**Anerkennung**  
**birke . Zimmermann landschaftsarchitekten, Berlin**  
**Henning von Wedemeyer, Berlin**

### Anerkennung

#### Beurteilung des Preisgerichtes:

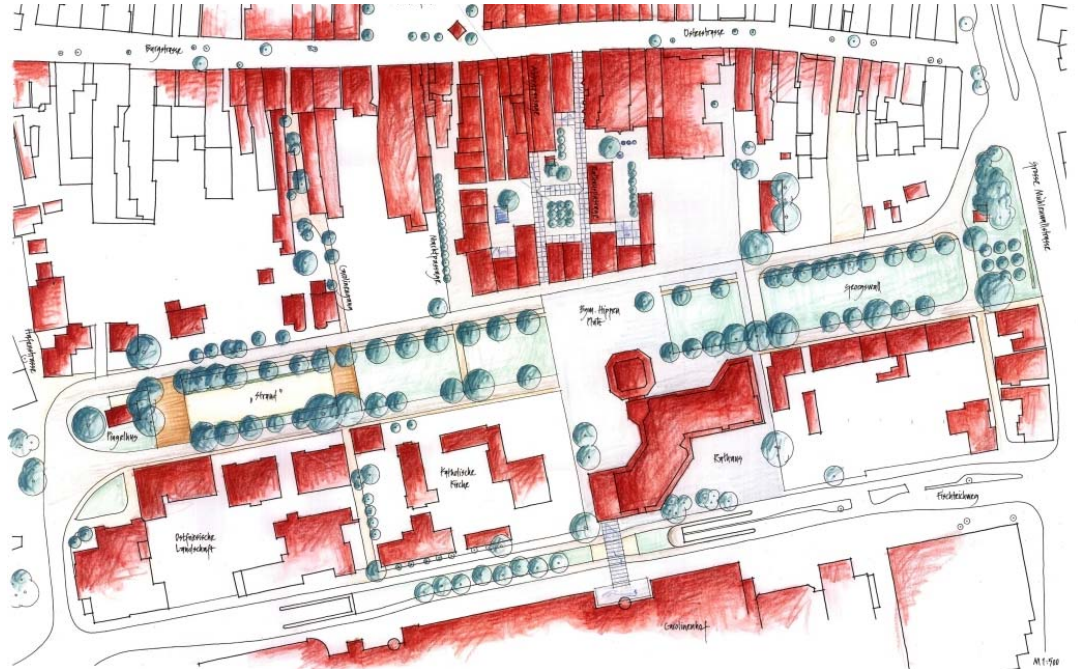
Die Arbeit ist ein klarer, gut lesbarer und maßstäblicher Beitrag zur gestellten Aufgabe. Die Anbindung zwischen Marktplatz und dem historischen Georgswall in Form von zwei kleinen Plätzen, einer maßstäblichen neuen Bebauung und weitergeführten Löhnen ist im Grundsatz denkbar auch wenn die vorgeschlagene Gebäude-typologie nicht ohne weiteres funktionieren dürfte.

Der Georgswall wird als großzügiger und durchgehender Park- und Grünraum erhalten, mit einem markanteren Profil versehen, und in Teilen sind die Ränder mit Mauern konturiert. Man durchquert dem Park in Verlängerung der Löhnen mit gut proportionierten Überwegen. Das wirkt selbstverständlich und unangestrengt. Das Konzept verzichtet bewusst auf große Veränderungen des historischen Walls und den vermeintlich großen Wurf. Vielmehr arbeitet es die bislang verdeckten Qualitäten „lediglich“ heraus. Das vorgeschlagene Periskop ist eine sympathische Idee und könnte eine schöne und feinsinnige Intarsie und Attraktion im neuen Park sein.

Diese angenehme Zurückhaltung geben die Entwurfsverfasser im Umgang mit dem Rathaus und der Wegeverbindung zum Carolinenhof leider auf. Das flächige Band und die baulichen Veränderungen des Rathauses wirken zu grob. Die Eingriffe und gestalterischen Ergänzungen entwickeln keine ausreichende Qualität, die den Eingriff rechtfertigen würden.

Insgesamt gelingt es der Arbeit aber, einen überzeugenden Beitrag zur gestellten Aufgabe zu formulieren. Die wirkliche Stärke liegt im Umgang mit dem historischen Georgswall.
